三菱電機ACサーボシステム

No. 21-05

ACサーボモータ エンコーダ仕様変更のお知らせ

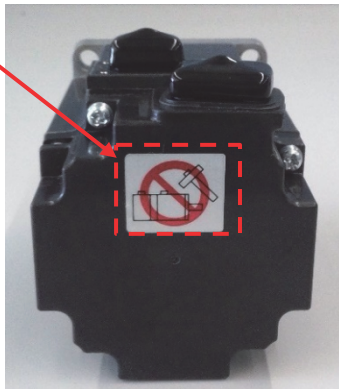
部品共用化のため

(1) 小容量シリーズ

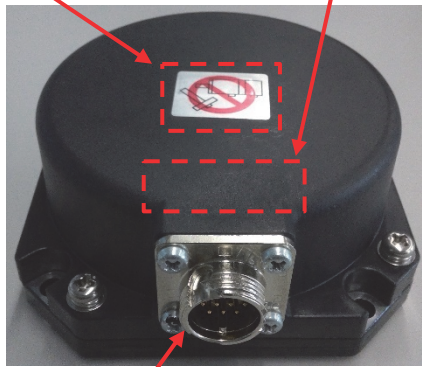
1. 項記載のサーボモータ搭載のエンコーダの仕様を変更いたします。これに伴い、カバーの外観、コネクタ、注意名板を以下のとおり変更いたします。

変更内容	変更前	変更後
外観	 <p>注意名板</p>	 <p>注意名板</p>

変更後のエンコーダはHGシリーズで使用しているものと同一品ですが、エンコーダ分解能等の変更は無く、既設サーボアンプ等周辺機器に関するお客様での変更作業等も必要ありません。
コネクタ接続部につきましても、互換性があるため、既設ケーブルが流用可能です。
